## 7. Änderung des Flächennutzungsplans und vorhabenbezogener Bebauungsplan Nr. 22/2020 „Solarpark Eggesin-Karpin III“ der Stadt Eggesin, Landkreis Vorpommern- Greifswald (Posteingang: 20.04.2023; Entwurfsstand: 11/2022)

hier: Landesplanerische Stellungnahme im Rahmen der Behördenbeteiligung gemäß  
§ 4 Absatz 2 Baugesetzbuch

**Vorhabensbezogener Bebauungsplan Nr. 22/2020 „Solarpark Eggesin-Karpin III“  
der Stadt Eggesin**

Vorhaben: Vorhabenbezogener Bebauungsplan Nr. 22/2020 "Solarpark Eggesin-Karpin III" der Stadt Eggesin  
hier: Beteiligung Träger öffentl. Belange nach § 4 Abs. 2 BauGB; HAZ. 823-2022

Anlage Übersichtskarte Waldflächen auf dem ehemaligen Kasernengelände  
Eggesin-Karpin

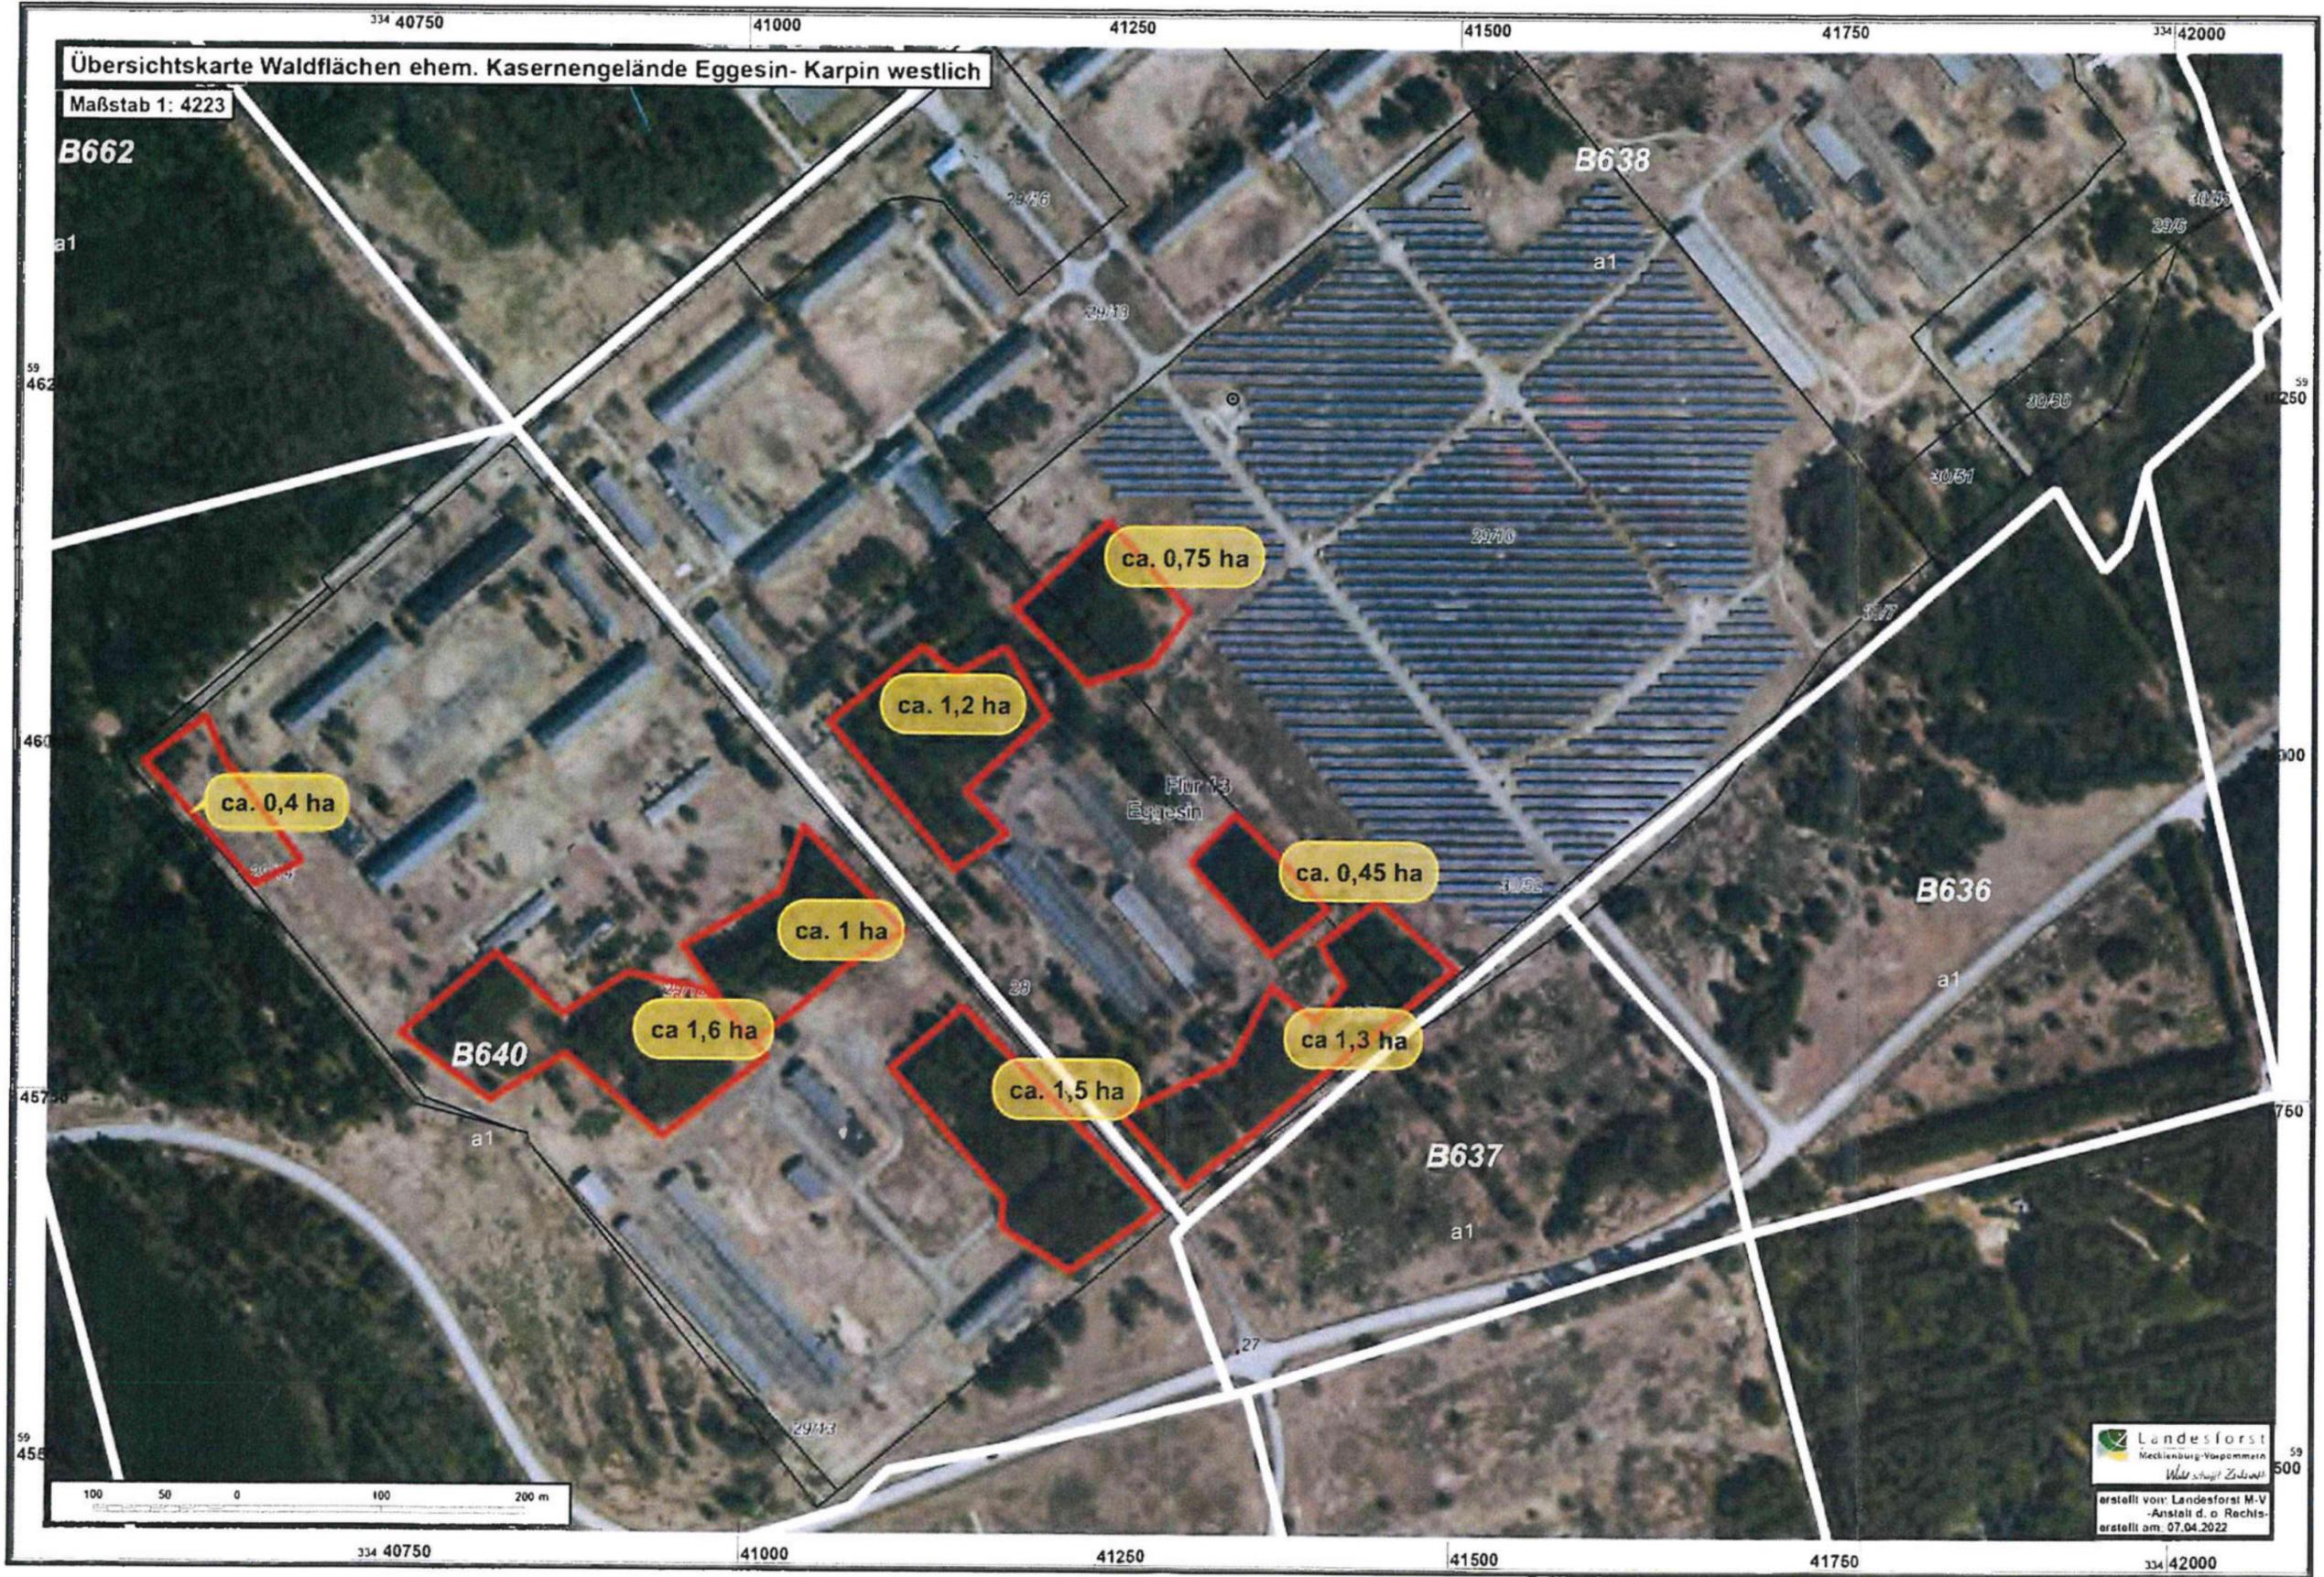
Die Waldflächen, die durch die untere Forstbehörde festgestellt worden sind, werden in der Übersichtskarte (siehe Anlage) dargestellt.

In dieser wurde darauf verwiesen, dass die vorhandenen Waldflächen im Osten durch die Grenze des Geltungsbereichs des Planungsgebietes „Solarpark Eggesin-Karpin III“ und die geplante Errichtung einer Zaunanlage zerschnitten wird.

Dies aus Sicht der unteren Forstbehörde **nicht statthaft**.

Für die bauliche Anlage eines Zaunes kann der gesetzliche **Waldabstand** von 30 Metern **auf Antrag zwar unterschritten werden**, jedoch muss der Geltungsbereich so gelegt werden, dass keine Waldflächen durchschnitten werden.

**Da die Inanspruchnahme von Waldflächen für bauliche Anlagen den Tatbestand einer Waldumwandlung** entsprechend §15 LWaldG darstellt.

Die Überführung von Waldflächen in die Nutzungsart Photovoltaikanlage oder dafür dienende bauliche Anlagen (z.B. Umzäunung) ist nicht genehmigungsfähig.
